ZMIANY I WYJAŚNIENIA TREŚCI SWZ

dot.: postępowania o udzielenie zamówienia publicznego, numer sprawy: **IT.I.272.1.17.2025**, nazwa zadania: **„Rozbudowa drogi powiatowej nr 0665T w miejscowości Świrna, gmina Bodzechów - etap II”**

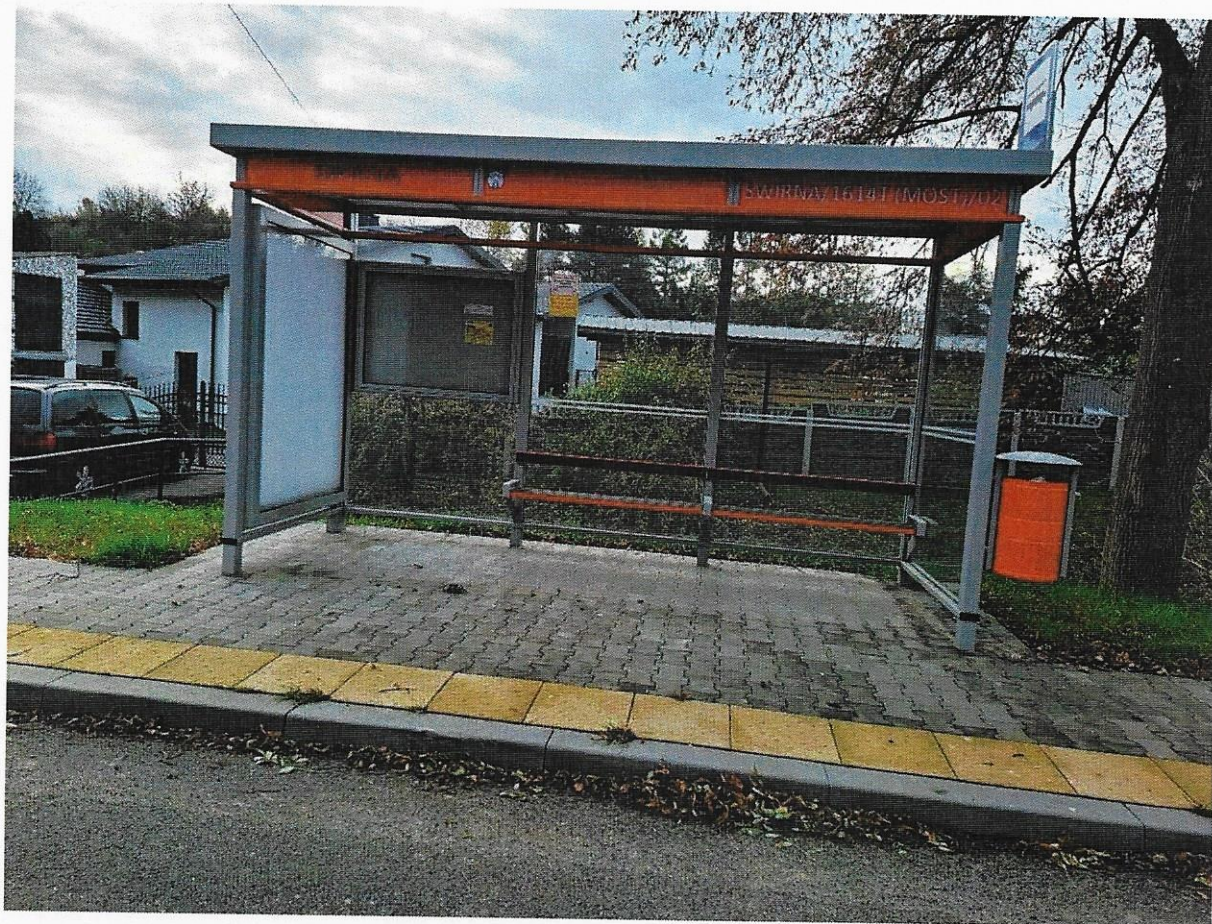
Prosimy Zamawiającego o szczegół konstrukcyjny wiaty przystankowej wraz z zdjęciem przykładowym.

Szczegółowy opis wiat przystankowych zawarty jest w załączniku nr 9.1 do SWZ, tj. w szczegółowej specyfikacji technicznej - tom IIa (branża drogowa) nr specyfikacji SST-D.10.12.01. Zamawiający przekazuje wykonawcom nw. zdjęcia z przykładową wiatą przystankową.
